第5回 魚津駅・電鉄魚津駅周辺まちづくり協議会を開催しました

令和6年11月12日(火)、魚津市役所2階第一会議室にて、第5回まちづくり協議会(委員11名が出席)を開催しました。

整備計画平面図(案)

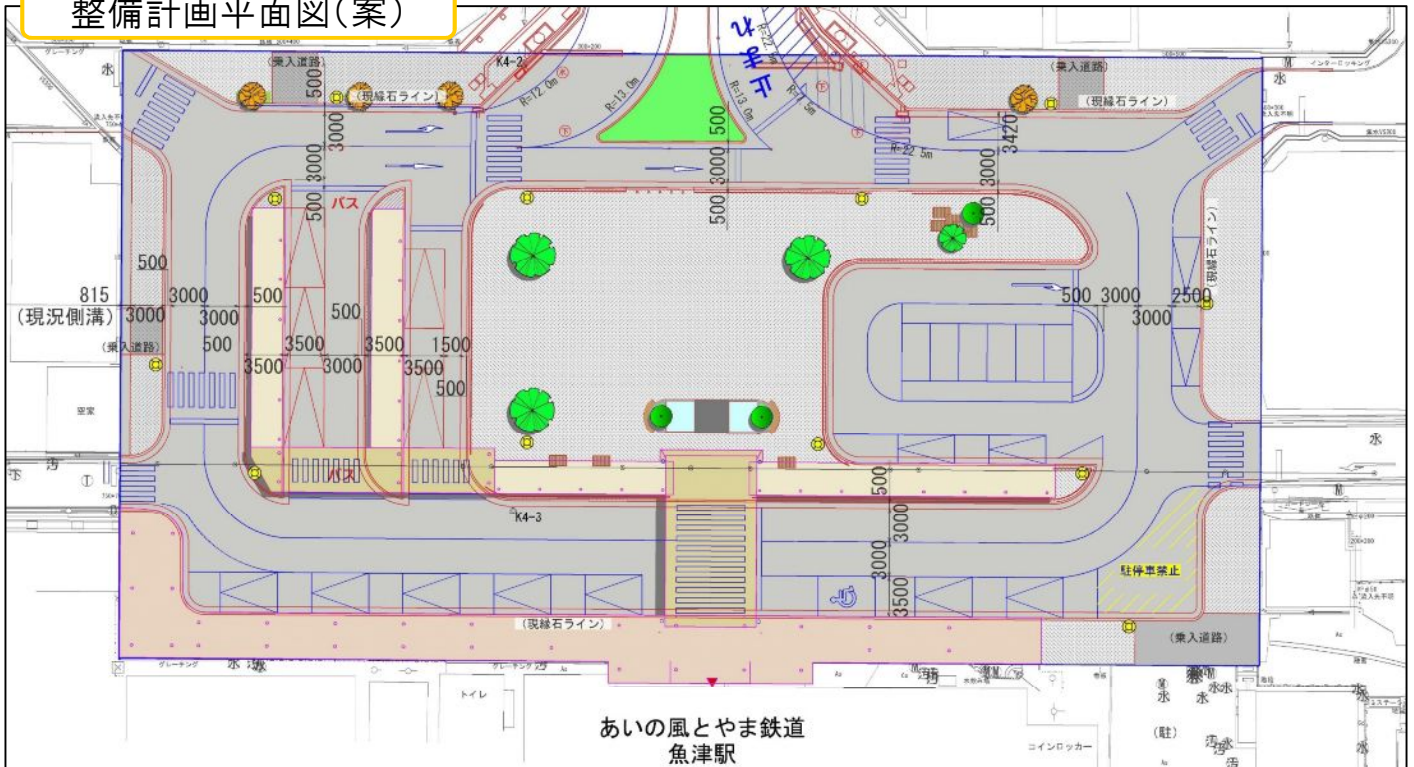
分類	主な意見内容
一般車駐車場	<ul style="list-style-type: none"> ● 駅周辺の民間コインパーキングの利用促進を図れば、広場内に駐車場はいらない ● 広場内の店舗利用者にむけて、駐車場はあった方が良いのではないか
車いす使用者用駐車区画	<ul style="list-style-type: none"> ● シェルターの範囲を車いす使用者の乗降スペースまで拡大してほしい ● 車いす使用者用駐車区画はトイレに近い方が良いのではないか
歩行者の安全性	<ul style="list-style-type: none"> ● 魚津駅前交差点の信号を撤去した場合、歩行者の安全性確保が必要
広場空間	<ul style="list-style-type: none"> ● 広場のコンセプトは良いと思うが、魚津駅前交差点内の植樹帯がカーブになっていない方が、広場から山々の写真を撮ることができるのではないかと
その他	<ul style="list-style-type: none"> ● 観光客向けの案内サインを増やしてほしい

協議会でのご意見を踏まえ、魚津駅東広場及びその周辺の整備を進めていきます。
